| 東通原子力発電所1号炉審査資料 | |
| 資料番号 | A1-CA-0102(改1) |

東通原子力発電所 内陸地殻内地震のうち検討用地震の設定の概要

2022年3月24日
東北電力株式会社

〔前回
(第1005回適合性審査会合)
横浜断層による地震〕

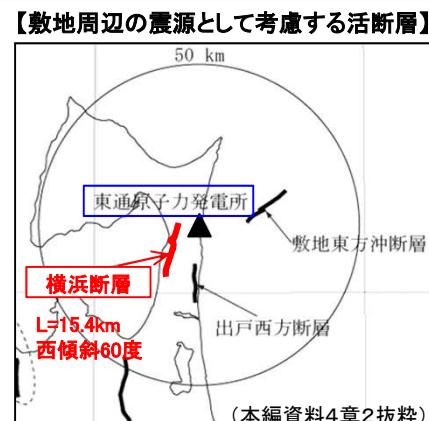
- ▶ 検討用地震として2地震を選定することに見直した。

→
見直し

- ①横浜断層による地震
- ②下北半島中軸部高速度層の高まりに基づく地震

横浜断層による地震

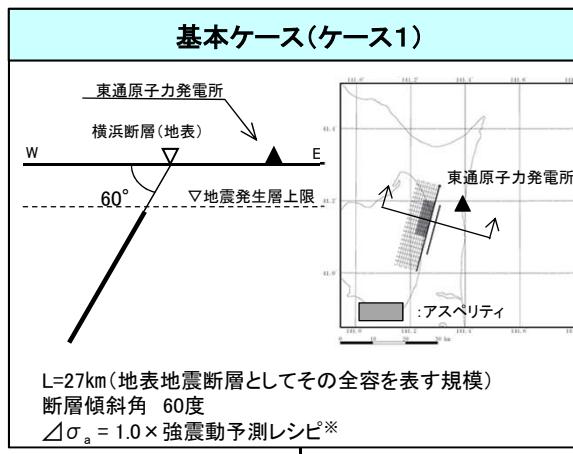
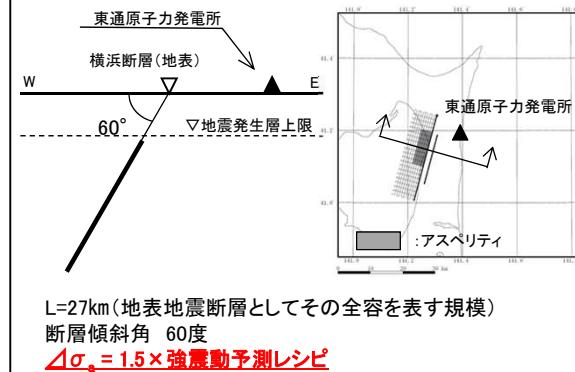
- ▶ 地質調査結果に基づく地震で、断層長さ(L)15.4kmに対し、保守的に「地表地震断層としてその全容を表す規模」との位置づけで $M_0 = 7.5 \times 10^{18} (\text{Nm})$ 以上 ($L=27\text{km}$) を考慮。さらに不確かさケースとしてアスペリティの応力降下量の不確かさを考慮。

- ▶ 地震規模(断層長さ)は、保守的に「地表地震断層としてその全容を表す規模」との位置づけで $M_0 = 7.5 \times 10^{18} (\text{Nm})$ 以上となるように設定($L=27\text{km}$)。

- ▶ 以下を踏まえ、更なる不確かさは考慮しない。
 - ・強震動予測レシピでは地質調査結果がある場合はその傾斜角を、無い場合は低角な45度を採用するとされている。
 - ・一方、低角な断層(45度)を採用した場合、敷地までの距離が遠くなること、また、45度にした場合の断層幅の値(17km)も踏まえると地震規模は保守性を持たせた基本ケースと同じとなること等から、敷地への影響は特別大きくならない。

【前回モデルとの相違】なし(基本ケース、不確かさケースとも前回モデルとの相違はない)。

下北半島中軸部高速度層の高まりに基づく地震

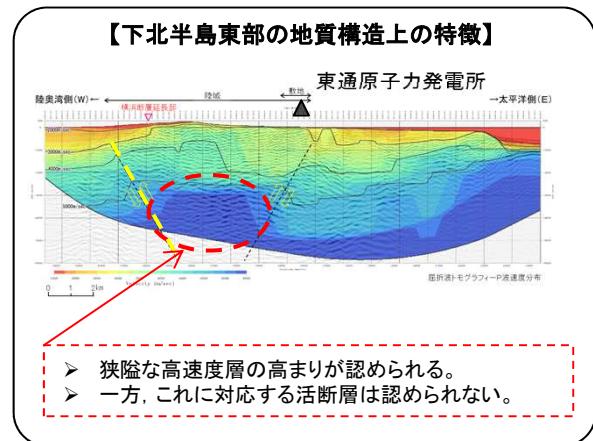
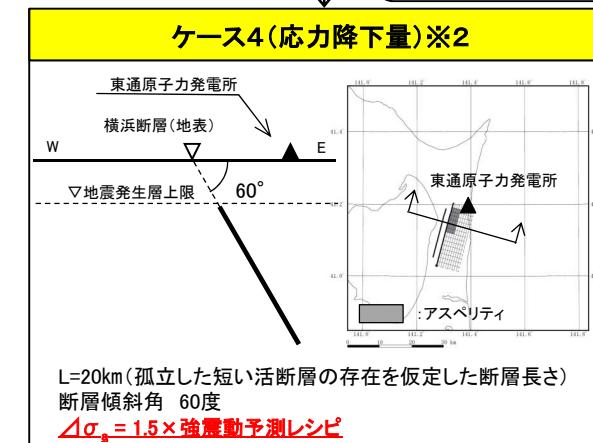
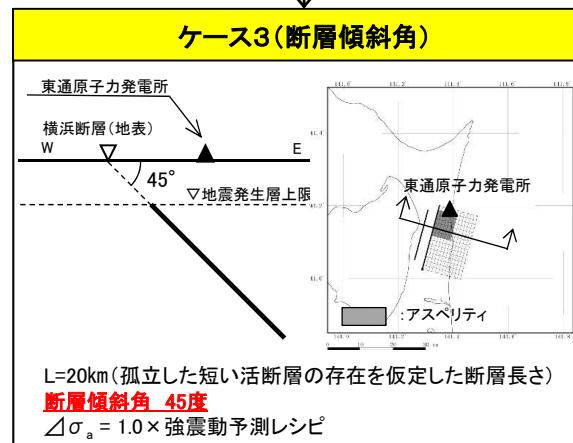
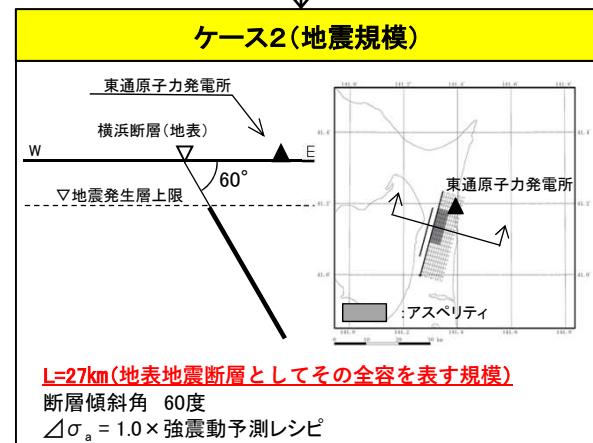
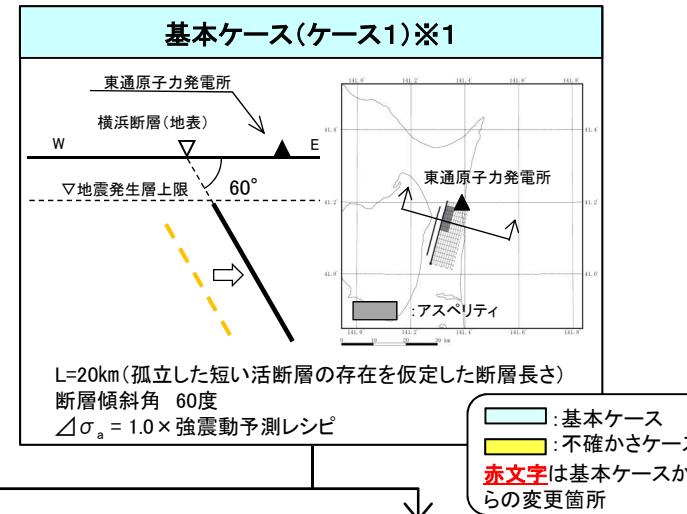
- 下北半島東部の地質構造上の特徴を踏まえ、検討用地震として東傾斜の「下北半島中軸部高速度層の高まりに基づく地震」を想定。
- 地震動評価の保守性確保の観点から、「孤立した短い活断層の存在を仮定した断層長さ」としてL=20kmを地表痕跡の認められる横浜断層の位置で考慮し、さらに地震規模、断層傾斜角及びアスペリティの応力降下量の不確かさを考慮。

- ➡ 地震動評価の保守性確保の観点から、以下を考慮
- 陸奥湾側に想定される東傾斜の高角な逆断層を、敷地に近い地表痕跡の認められる横浜断層位置で考慮。
 - 「孤立した短い活断層の存在を仮定した断層長さ」(L=20km)を基本ケースに考慮。
 - アスペリティの配置等も、活断層に基づく地震(横浜断層による地震)と同様に敷地に近い最浅部に設定。

※1: M_0 の算定を入倉・三宅(2001)からSomerville et al.(1999)に変更。

※2: 前回、応力降下量の不確かさケースは地震規模の不確かさ(L=27km)と重畠させていたが、基本ケースの位置づけ再整理に伴い断層長さをL=20kmに見直した。
